改善箇所説明図

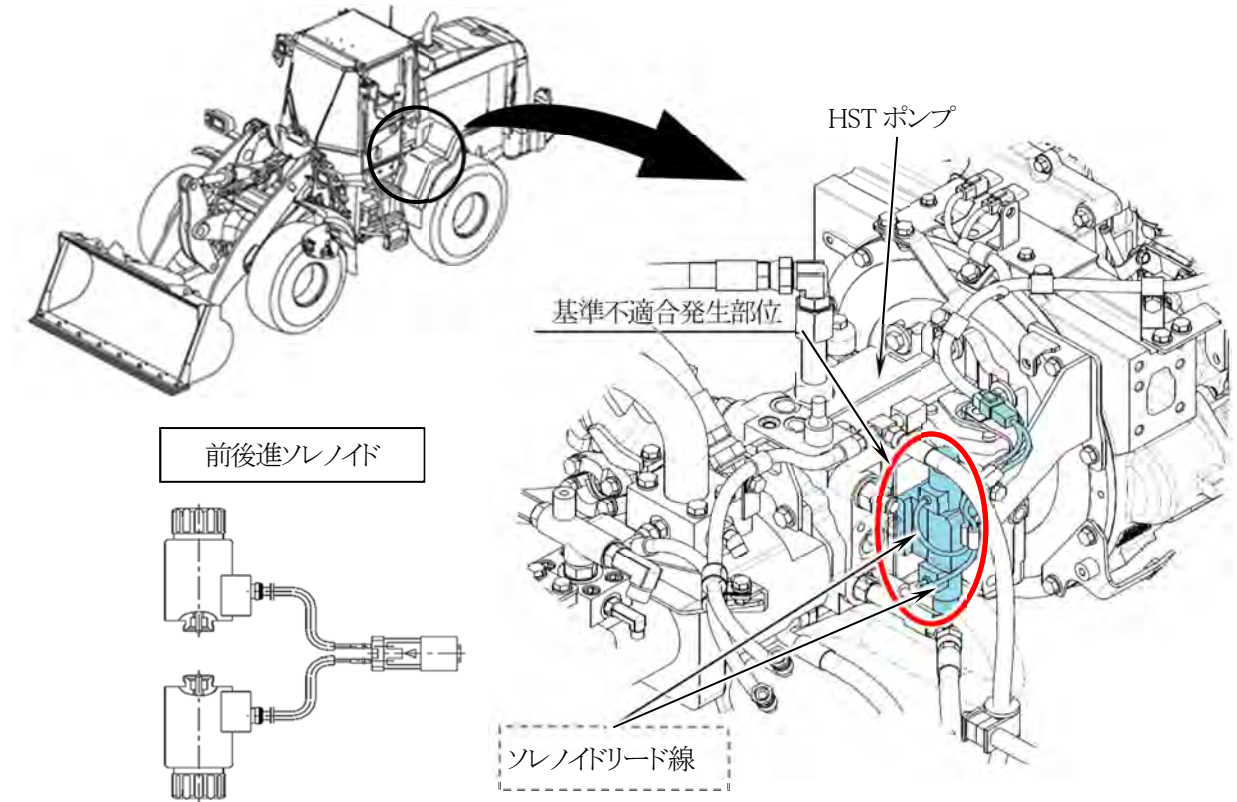
ショベル・ローダの静油圧変速機において、前後進ソレノイドへの雨水等の浸入に対する検討が不十分で、ソレノイドリード線の取出し向きが指示が無い場合、リード線が上向きに取り付けられているものがある。そのためそのまま使用を続けると、取り出し口に付着した雨水等がソレノイド内部に浸入し発錆することで、最悪の場合、リード線が断線して走行不能になる。

- ① 前後進ソレノイドを新品に交換する。
- ② 一部のソレノイドリード線の取り回しを変更する。

識別: オペシード後方のヒューズカバー裏側にピンク色のペイントを塗布する。
